تاریخ	۸۶-۱۱-۲۰
شماره	۱۳۸۶-۹۳
کد مدرک	۱۰۹۵۰

اطلاعیه فنی - تعمیراتی

نوع خودرو ۲۰۶ معمولی و صندوقدار

عنوان رفع ایراد لرزش موتور TU5 در زمان سرد بودن

محل حک شدن
عبارت "VWX"

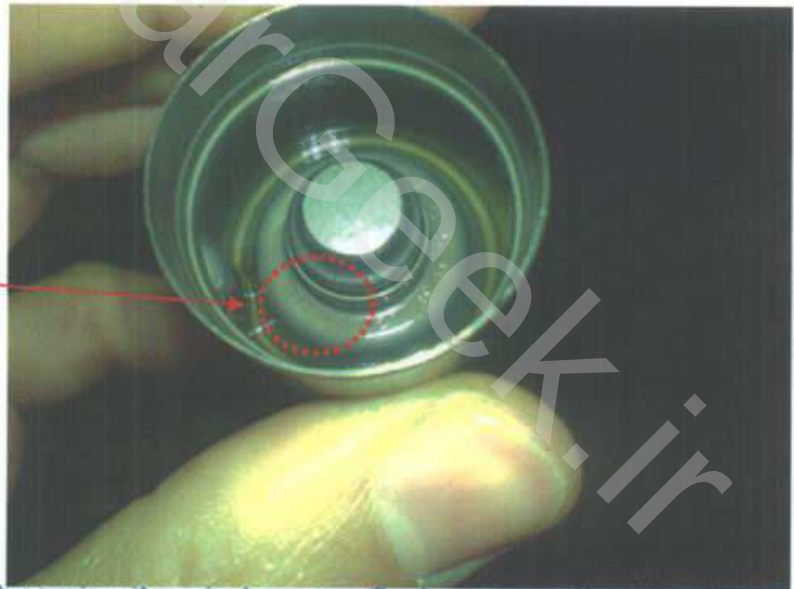
با توجه به تغییراتی که شرکت پژو بر روی تایپیت های هیدرولیکی موتور مذکور انجام داده، لازم است پس از باز کردن تایپیت ها، بررسی گردد که تایپیت های نصب شده، از چه نوعی می باشد. در صورتی که در زیر مخزن تایپیت ها (طبق شکل زیر) حروف "VWX" حک شده باشد می بایست تایپیت های دود تعویض گردد.

در زمان نصب تایپیت جدید دقت گردد که قطعه جایگزین نیز دارای حروف "VWX" نباشد.
